Werfverslag 17 voor project: Koning Ridderdijk 44 | 8434 Westende (BE)

Nummer: 952RTW-17

Datum: vrijdag, 29 januari 2021

Verslaggever: Thijs Verhelst in opdracht voor nv architectenatelier Vyvey & Partners, architect

**17.4 Schade bij transport

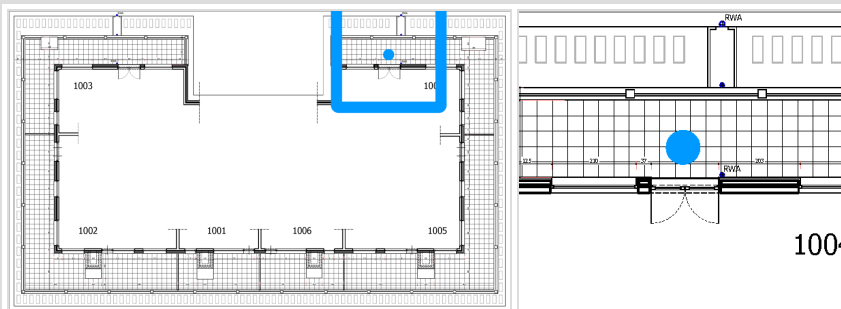
Tijdens de rondgang wordt opgemerkt dat op diverse plaatsen de, reeds geplaatste, betonnen dekstenen schade vertonen. De AN geeft aan dat deze schade afkomstig is van tijdens transport. De AN zal het nodige te ondernemen om de staat van de betonnen dekstenen, d.m.v. 2 componenten epoxy reparatiemortel, te herstellen.

En dit voor zowel beide zijden:

-kant | buitengevel

-kant | terras

AN voert hiervoor eerst een test fragment uit ter evaluatie. Pas bij akkoord wordt de rest ook verder aangepakt.

**17.6 Zichtscherm App.
1004 | App. 1005**

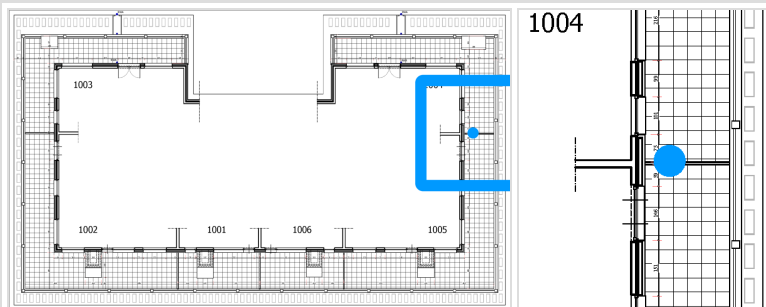
Het niv. verschil tussen terras | App 1004 & terras | App 1005 wordt t.h.v. het zichtscherm opgevangen. Hierbij komt het scherm op de hoogste tegel, op voetjes, te staan en wordt het verschil in hoogte afgewerkt met een alu. profiel (25 µm). Type afwerking = meegaande met het zichtscherm.

17.10 Hoogteverschil dorpels | App. 1002

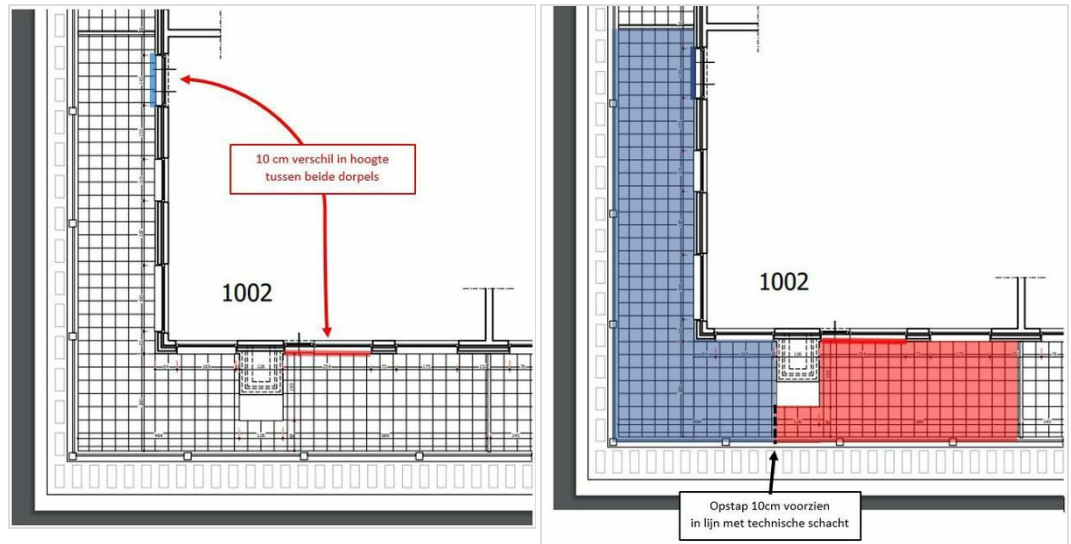
T.h.v. app. 1002 is er tussen dorpel 1(**blauw**) & dorpel 2(**rood**) een hoogte verschil van 10 cm. Om t.h.v. de deuropeningen een minimale op-/afstap te behouden tussen binnen & buiten; wordt in basis: de bovenkant terras-tegel gelijk gelegd met de onderkant van de dorpel.

In kader van het gebruiksgemak, van het terras, opteert de ARCH om te kiezen het terras/het hoogteverschil niet uit te werken via een helling; maar wordt er geopteerd om een **opstapje** (van 10cm) te voorzien t.h.v. de technische schacht. Zo kunnen beide terrasvlakken gelijk (vlak) uitgevoerd worden & blijft de opstap tussen binnen/buiten t.h.v. de deuropeningen/dorpels telkens minimaal.

In navolging hierop geeft eigenaar App. 1002, via mail (30/01 - 11:00), de goedkeuring om dit uit te voeren cnf. voorstel ARCH. Dit echter indien het binnen de afgesproken financiering en duidelijk zichtbaar(contrast in kleur), ter voorkomen van struikelen, kan uitgevoerd worden.
